RESOLUCIÓN N° 002092 (24 SEP. 2024)

“Por la cual se resuelven unos recursos de reposición interpuestos en contra de la Resolución 1351 del 5 de julio de 2024 y se toman otras determinaciones”

Por medio de la Resolución 1351 del 5 de julio de 2024, esta Autoridad Nacional autorizó la modificación de la Licencia Ambiental otorgada mediante Resolución 1326 del 05 de agosto de 2020 (modificación 1 de la Licencia Ambiental del proyecto UPME 01 de 2013 (Soacha – Tequendama).

Figura 1 Ubicación de la plaza de tendido 2 sobre la unidad de cobertura de otros cultivos transitorios

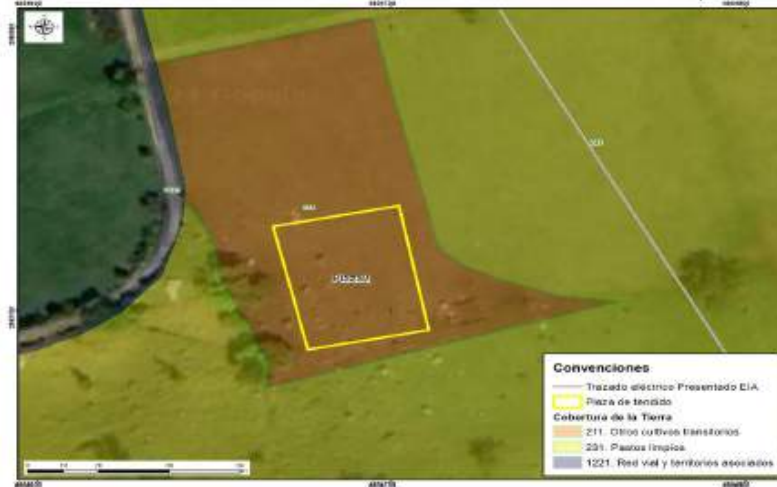
Conforme lo establecido en la zonificación del DMI, adoptada en la Resolución 1596 del 2 de junio de 2006, la plaza de tendido 2 se ubica dentro en una zona de producción y subzona agroforestal sostenible y una zona de protección absoluta. No obstante, tal y como se referenció en el complemento al EIA, dicha área se encuentra dentro de una cobertura de cultivos transitorios (Ver Figura 1 y Fotografía 1), razón por la cual, no es necesario realizar mantenimiento tipo rocería o aprovechamiento forestal. Al no realizarse estas intervenciones no se afectarán los valores de conservación de estas zonas establecidos en la zonificación del área protegida, según se observan en las siguientes imágenes:

Figura 3 Coberturas Plaza de tendido 9

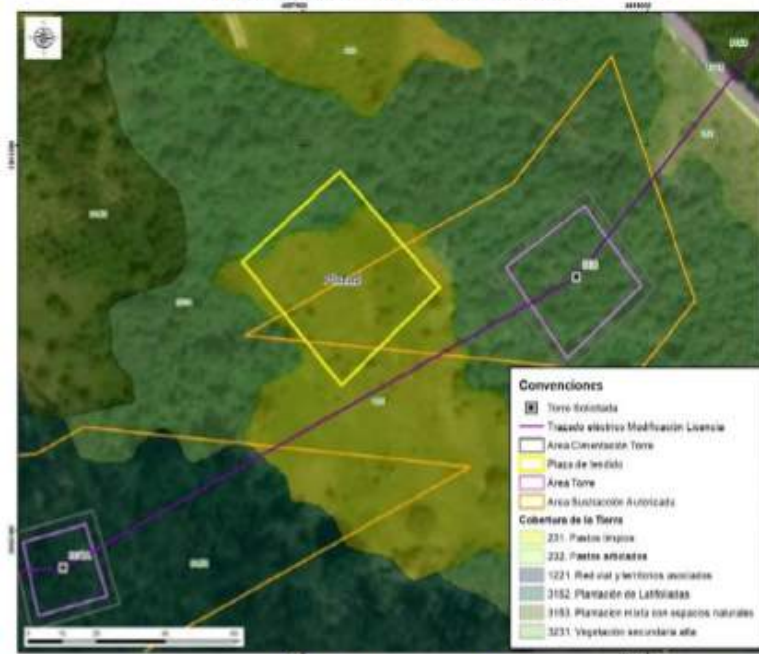
En consecuencia, el acceso Acc-307A-PT98 es necesario para acceder a la plaza con el fin de ejecutar las maniobras que hacen parte de la actividad del tendido. Con relación al argumento de ANLA de que el acceso se encuentra en un área no sustraída nos pronunciaremos más adelante en las consideraciones del acceso 307A-PT98.

En las siguientes figuras se presenta la cobertura actual de la plaza de tendido y el área donde se localiza:

Figura Cobertura Acc-306

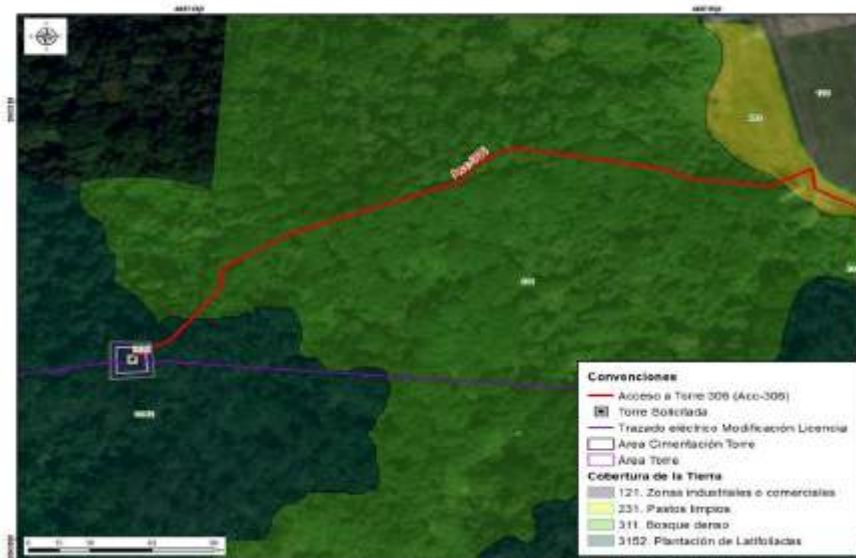
cobertura de bosque denso y de plantación latifoliadas que permite llegar al sitio de torre 306, tal y como se observa en las siguientes figuras.

Fotografía 8 Sendero peatonal existente Acc-306

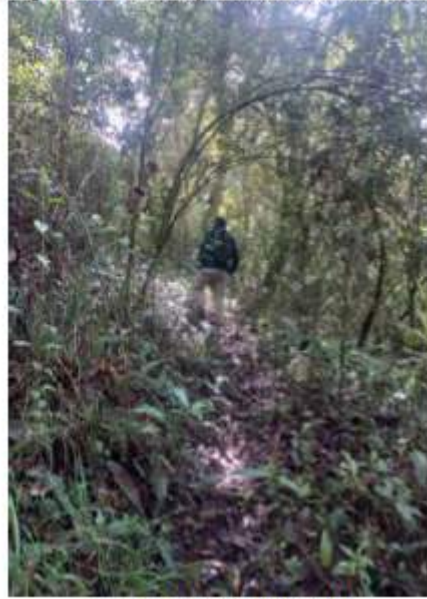
Cabe aclarar, que para los accesos que no son carreteables como senderos, caminos y zonas de pastos dentro de los predios, se realizará el acceso de forma peatonal y se utilizarán semovientes, en caso de ser necesario, para el transporte de material y equipos, acorde con lo mencionado en la página 14 del capítulo 3. Descripción del proyecto del complemento de EIA.

Figura 12 Ingreso Acc-307 a torre 307

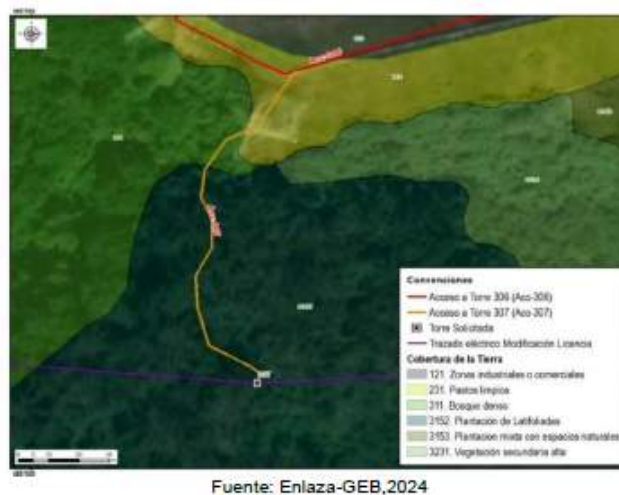
Para llegar al ingreso al acceso acc-307 se inicia en el carreteable privado de la subestación acc-306 por aproximadamente 110 m, el cual se ubica sobre una cobertura de zonas industriales o comerciales. Posteriormente, se continua sobre un camino con cobertura de pastos limpios, bordeando el cerramiento de la subestación por aproximadamente 300 m km hasta llegar al ingreso del acceso acc-307 correspondiente al sendero existente de cobertura de bosque denso y de plantación latifoliadas por aproximadamente 130.49 m hasta llegar al sitio de la torre 307, como se observa en las figuras 1

Respecto a la discrepancia entre lo mencionado en el capítulo 3 del complemento del EIA y lo presentado en el MAG sobre la rocería planteada, se aclara que no se realizarán actividades de mantenimiento tipo rocería, teniendo en cuenta las características mencionadas anteriormente, por lo tanto, la diferencia obedeció a un error involuntario.

Figura 26 Coberturas Acc-310

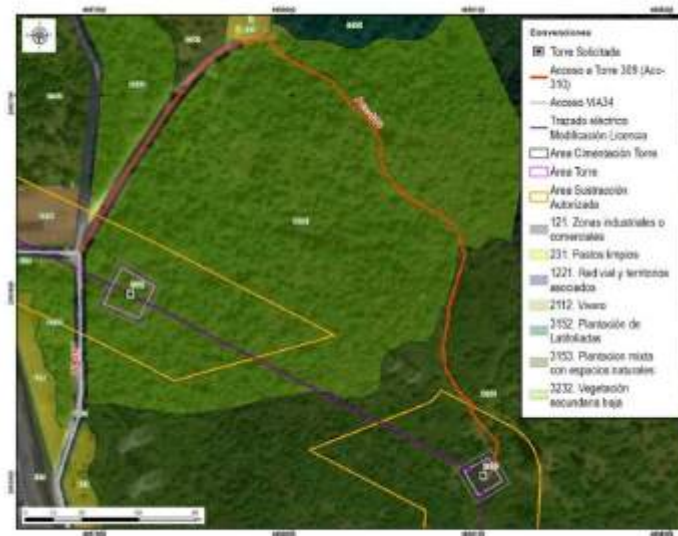
De acuerdo con las condiciones del acceso, es relevante aclarar a la autoridad que este no requiere solicitud de permiso de aprovechamiento forestal. Al respecto, se considera técnicamente que el acceso sendero está intervenido del Bosque Renace, aspecto que no hace necesario realizar mantenimientos tipo rocería como tampoco aprovechamiento forestal para este tramo. Sin embargo, los últimos 40 metros del acceso proyectado para llegar al sitio de torre se encuentra en cobertura de plantación mixta con espacios naturales en los cuales se requiere actividades de rocería para el ingreso de materiales y equipos para la construcción de la torre, como se mencionó en la tabla 3-8 Descripción de accesos a sitios de torre del complemento del EIA.

Figura 31 **Acc-311 en la zonificación y sub-zonificación del DMI**

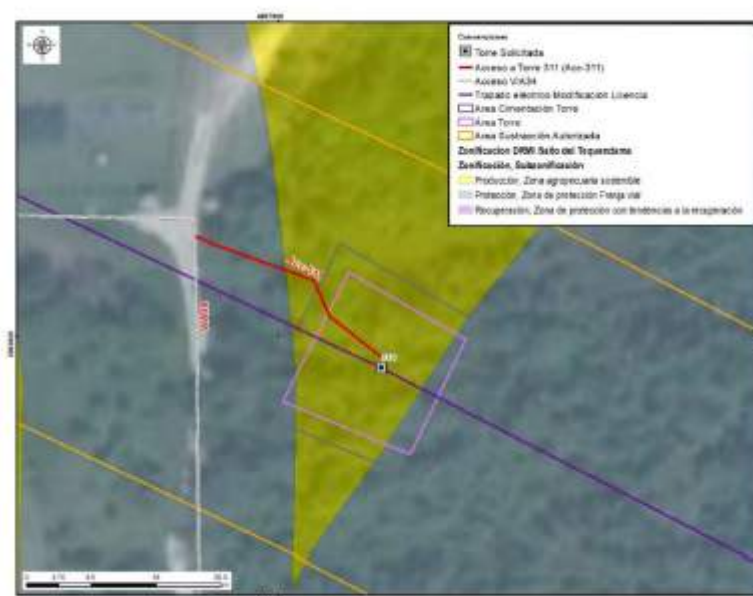
Respecto a lo mencionado por ANLA en sus argumentos en cuanto a la discrepancia entre lo evidenciado en la visita de evaluación y lo presentado en el MAG sobre la rocería planteada, se aclara que se realizarán actividades de mantenimiento tipo rocería, teniendo en cuenta las características mencionadas anteriormente y, por lo tanto, se considera que se presenta consistencia con lo reportado en el MAG. Al respecto, es pertinente aclarar que

Figura 33 Cobertura Acc-312

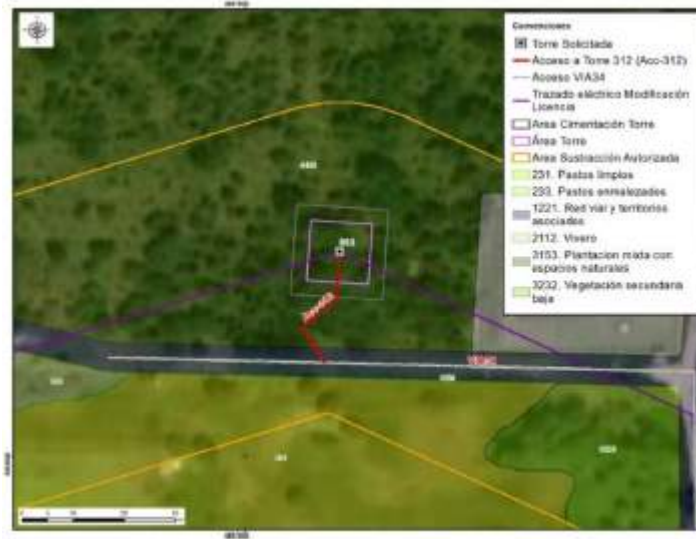
El camino/sendero ACC-312 se encuentra sobre cobertura de plantación mixta con espacios naturales, en el cual no es necesario tramitar el permiso de aprovechamiento forestal. Por el tipo de cobertura, tampoco se requieren actividades de mantenimiento tipo rocería, pues las características de la vegetación del acceso y el ingreso de los materiales y equipos para la construcción y montaje de la torre 312 se realizará de manera peatonal, como se menciona en la tabla 3-8 Descripción de accesos a sitios de torre del capítulo 3. Descripción del proyecto del complemento del EIA. Asimismo, la longitud es de aproximadamente 26.50m hasta el sitio de torre, razón por la cual, no se justifica un

Figura 34 Acc-312 en la zonificación y sub-zonificación del DMI

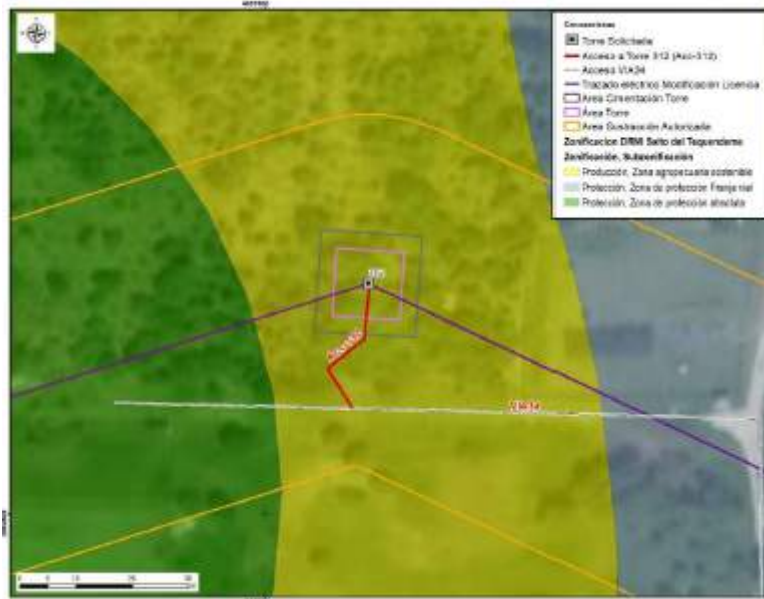
Adicionalmente, el camino/sendero se encuentra en zona de producción y subzona de agropecuaria sostenible acorde con lo establecido en la zonificación del DMI, adoptada en la Resolución 1596 del 2 de junio de 2006, por lo tanto, las actividades de construcción y el uso del acceso son puntuales sin que se generen impactos dentro de los objetos, usos, zonificación y valor de conservación del área protegida asociada al DMI de los Recursos Naturales Sector Salto del Tequendama – Cerro de Manjui, tal y como se evidencia en la siguiente figura.

Figura 1 Área de influencia total para el proyecto

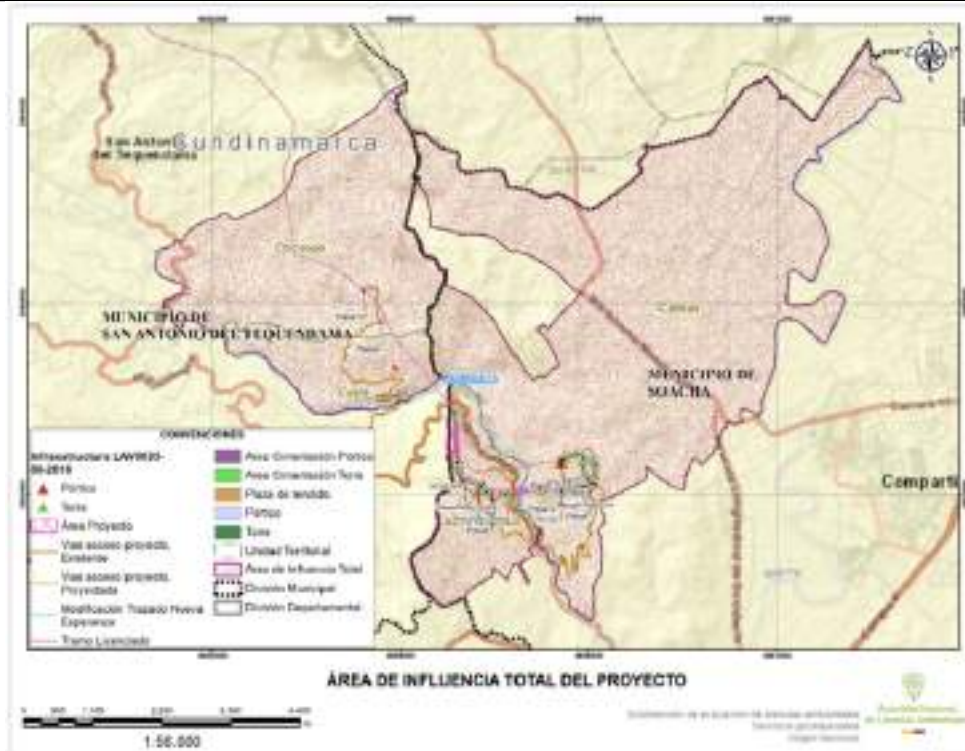
Frente a lo expuesto el Equipo Evaluador Ambiental de la ANLA, realizó la verificación de la información considerada en el concepto técnico 4703 del 05 de julio de 2024 que sirvió de sustento para emitir la Resolución 1351 del 5 de julio de 2024, en el cual señala que el área de influencia total del proyecto incorpora las Veredas San Francisco y Canoas en jurisdicción del municipio de Soacha; y veredas Cúcio y Chicaque en el municipio de San Antonio del Tequendama, como se presenta en la siguiente figura:
